- Inhalt:
1. Rutschkupplung
 2. Handreversierstarter
 3. Fahrgetriebe
 4. Kraftstoff-Ölmischung
 5. Vergaser
 6. Zündeneinstellung
 7. MHKZ-Anlage
 8. Starter-Batterie 685-37.901
 9. Nickel-Cadmium-Starterbatterie

ZÜNDAPP-WERKE GMBH
Kundendienst

1. Rutschkupplung

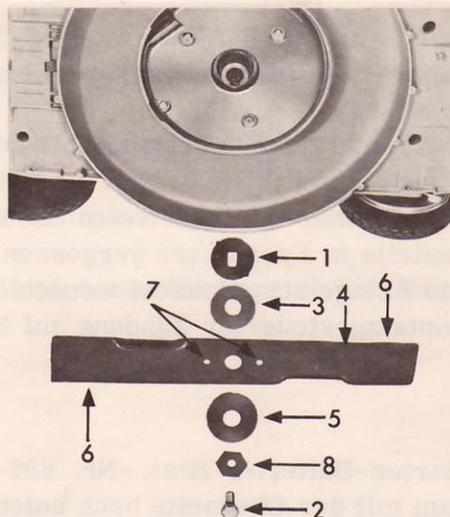
Die Rutschkupplung bei den Motor-Rasenmähern Typ 685 wurde geändert. Statt der bisherigen, bestehend aus

- 2 Scheiben, Teile-Nr. 685-34.103
- 2 Tellerfedern, Teile-Nr. 685-34.104
- 1 Sechskantschraube DIN 933 M 10 x 25,

werden folgende Teile montiert und sind auch nur noch als Ersatzteile lieferbar:

- 1 Scheibe, Teile-Nr. 685-34.123
Bild Nr. 1
- 1 Hartgewebescheibe, Teile-Nr. 685-34.124
Bild Nr. 3
- 1 Tellerfeder, Teile-Nr. 685-34.125
Bild Nr. 5
- 1 Flansch, Teile-Nr. 685-34.127
Bild Nr. 8
- 1 Sechskantschraube DIN 933 M 10 x 25
Bild Nr. 2

Während bei der oben beschriebenen Rutschkupplung die Funktion weitgehendst vom Anzugsmoment der Sechskantschraube abhängig war, ist bei der neuen Rutschkupplung lediglich die Sechskantschraube bis zum Anschlag anzuziehen, ohne das Anzugsmoment zu berücksichtigen.

Scheibe (Bild Nr. 1) und Hartgewebescheibe (Bild Nr. 3) auf die Kurbelwelle auf-schieben. Messer (Bild Nr. 4) so montieren, daß die hochgestellten Flächen zum Auspuff zeigen. Die Tellerfeder (Bild Nr. 5) mit der Kegelöffnung zum Messer auf-schieben. Flansch (Bild Nr. 8) einsetzen und das ganze mit der Sechskantschraube (Bild Nr. 2) befestigen. Die Sechskantschraube muß hart angezogen werden.

NC-Batterie für Mäher 685

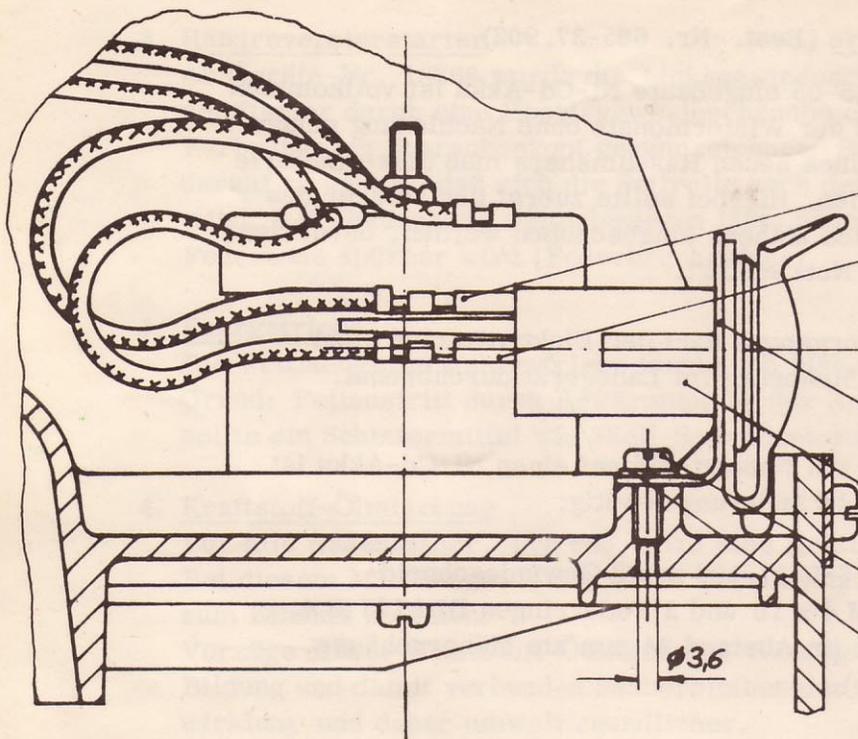
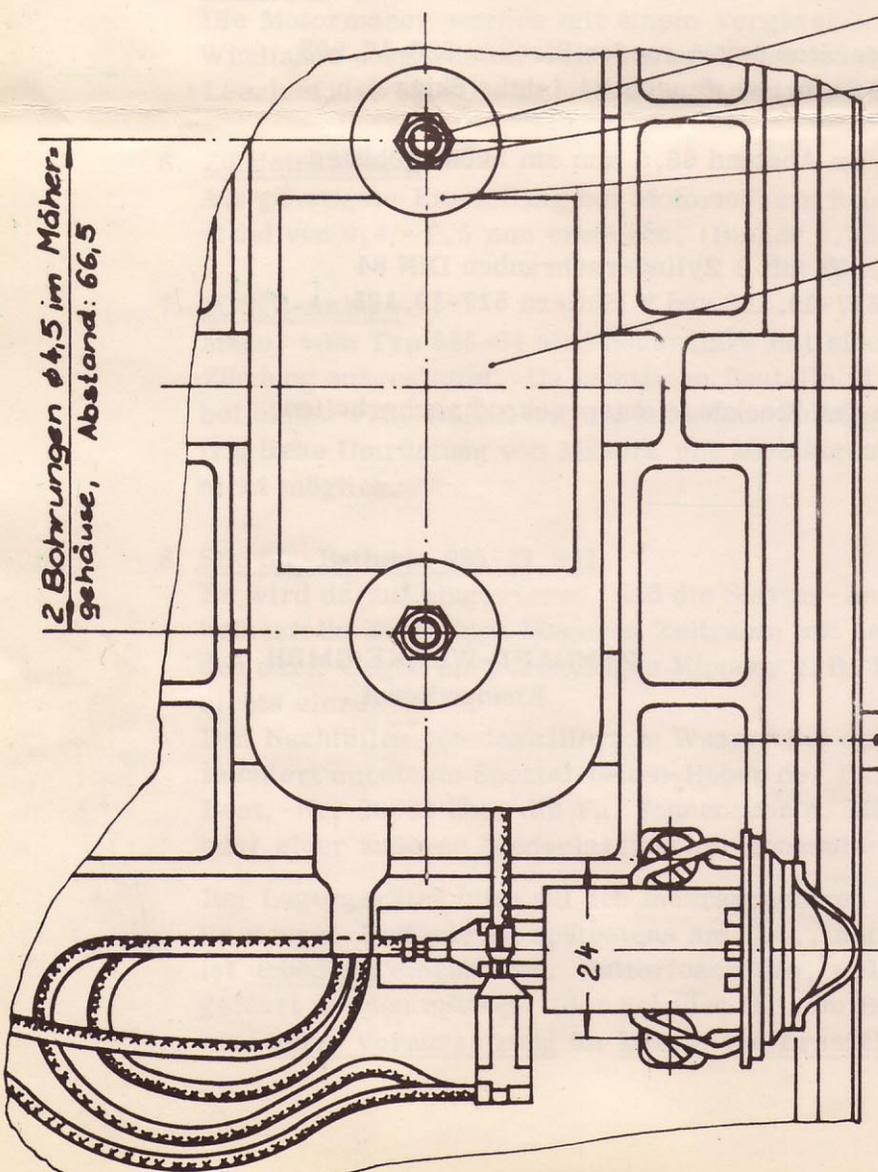
Eine nachträgliche Umrüstung von Naßbatterie auf einen Ni-Cd-Akku ist möglich, es sind jedoch folgende Änderungen nötig:

- a) Anbringen des Winkels 685-37.126 mit 2 Gewindeschneid-schrauben DIN 7513 BM 4 x 10 und 2 Federringen DIN 127 B 4. 2 Bohrungen \varnothing 3,5 mm im Abstand 24 mm am Mähergehäuse anbringen (siehe Skizze).
- b) Montieren der Steckdose 686-16.114. Auf richtigen Anschluß achten! (siehe Skizze).
- c) Flachstecker des Ladegerätes gegen runden Stecker 686-16.903 austauschen. Anschlüsse nicht vertauschen! (siehe Skizze).
- d) 2 Bohrungen \varnothing 4,5 mm im Abstand 66,5 mm am Mähergehäuse anbringen (siehe Skizze).
- e) Ni-Cd-Batterie 685-37.902 mit 2 Zylinderschrauben DIN 84 BM 4 x 65,2 Scheiben 517-19.126 und 2 Muttern 517-19.125 befestigen.
- f) Motorhaube im Bereich der Steckdose entsprechend nacharbeiten.
